ヤマダサービスニュース

No. 101-001

NDP-40BV□、AD-40V□ 用 PVDF 製接液部品変更のお知らせ

■組立図寸法変更

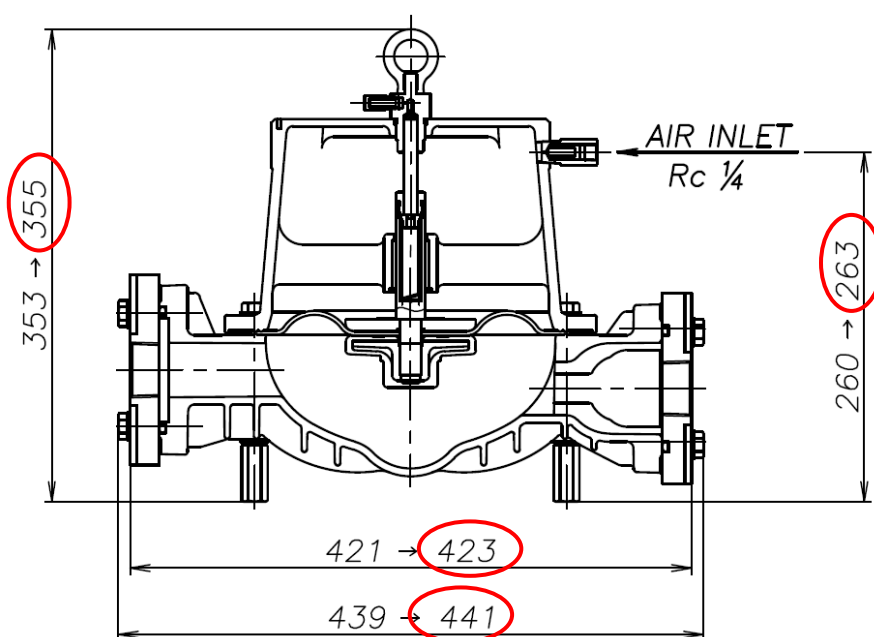
接液部品変更に伴い、組立図外観寸法が一部変更になります。

■部品番号変更

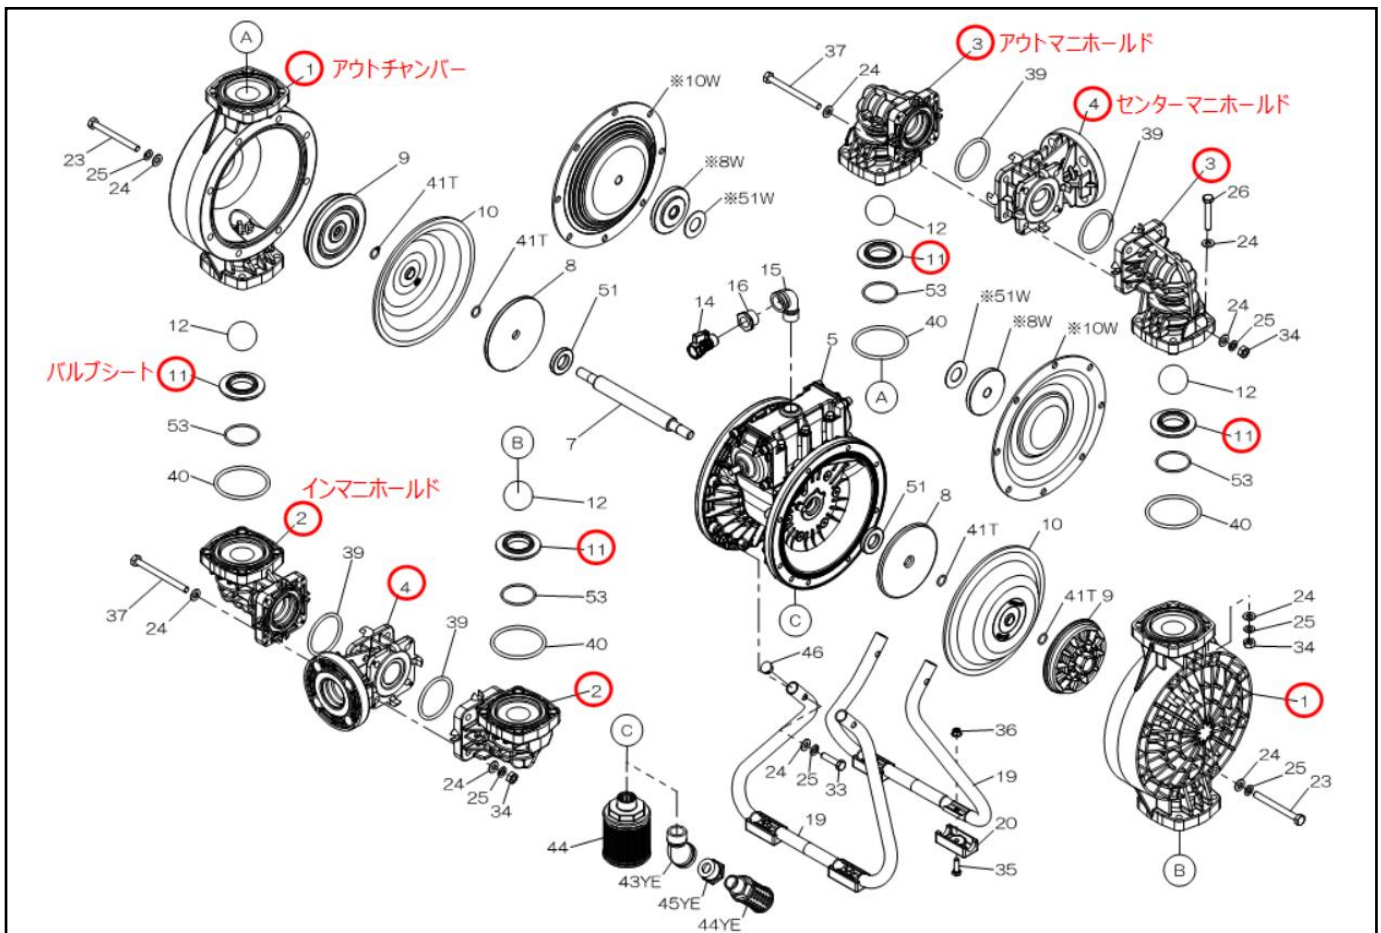
部品番号	部品名称	材質	数量
772739	バルブシート	PTFE	4
780219	センターマニホールド	PVDF	2
780258	アウトマニホールド	PVDF	2
780251	インマニホールド	PVDF	2
780257	アウトチャンバー	PVDF	2

→
変更

部品番号	部品名称	材質	数量
773497	バルブシート	PTFE	4
780331	センターマニホールド	PVDF	2
780329	アウトマニホールド	PVDF	2
780328	インマニホールド	PVDF	2
780327	アウトチャンバー	PVDF	2

※PVDF 製部品の変更に合わせバルブシートも変更となります。
